中型トラックDPD差圧センサ（排出ガス発散防止装置）のリコール

リコール番号5030

令和3年10月14日、UDトラックス株式会社に車両を供給しているいすゞ自動車株式会社が下記のリコールを国土交通省に届出しました。

改善箇所説明図

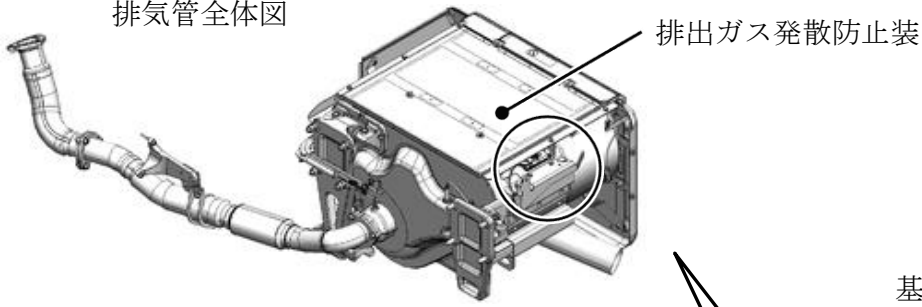
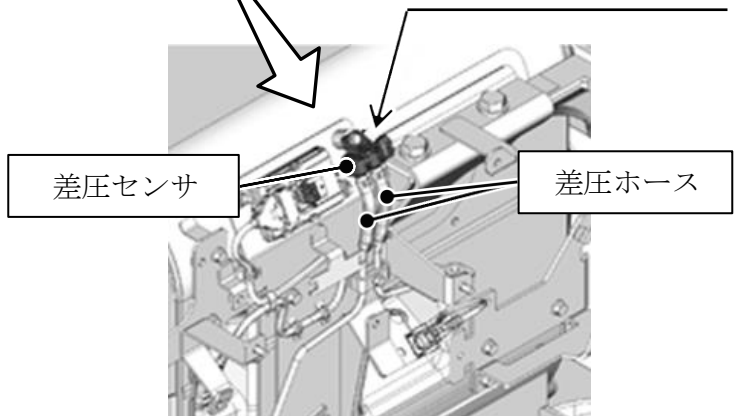
基準不適合発生箇所

トラックの排出ガス発散防止装置において、差圧センサに組み付ける差圧ホースの材質が不適切なため、当該ホースから放出されるヨウ素により差圧センサの回路が腐食し断線するものがある。そのため、エンジン警告灯が点灯し、EGRバルブの制御を停止することにより排出ガスが基準値を満足しなくなるおそれがある。

全車両、差圧ホースを対策品に交換し、差圧センサを新品に交換する。

識別 : 助手席側ドア開口部のシリアルナンバープレートに識別シール (黄色) を貼付する。
